**Forum mondial de l'harmonisation  
des Règlements concernant les véhicules**

**Règlements ONU concernant l'installation :****Règlement ONU n° 48 (Installation des dispositifs  
d'éclairage et de signalisation lumineuse)****Proposition de complément aux séries 06, 07 et 08  
d'amendements au Règlement ONU n° 48****Communication des experts du Groupe de travail « Bruxelles 1952 »\***

Le présent document, établi par les experts du Groupe de travail « Bruxelles 1952 » (GTB), vise à rectifier certaines erreurs relevées dans le texte. Les modifications qu'il est proposé d'apporter au texte actuel du Règlement ONU figurent en caractères gras pour les ajouts et biffés pour les suppressions.

Modèle A

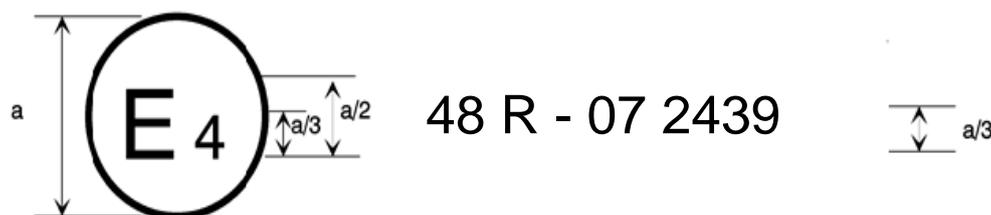
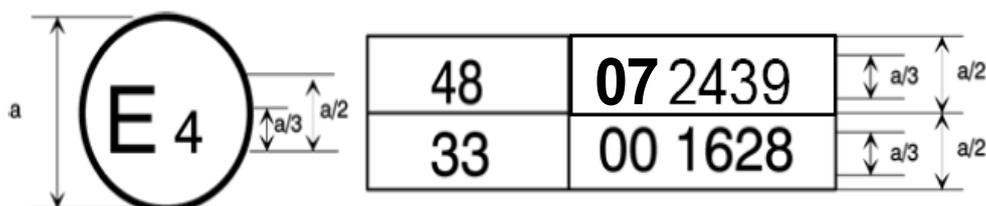
14. À l'annexe 2, dans le modèle A, la position de « 07 » est rectifiée de manière à remplacer « 02 ».
15. À l'annexe 6, au paragraphe 5.4.3, la deuxième phrase avait été omise dans le texte original de la série 07 d'amendements au Règlement ONU n° 48. Elle est ajoutée ici.

Annexe 2, lire :
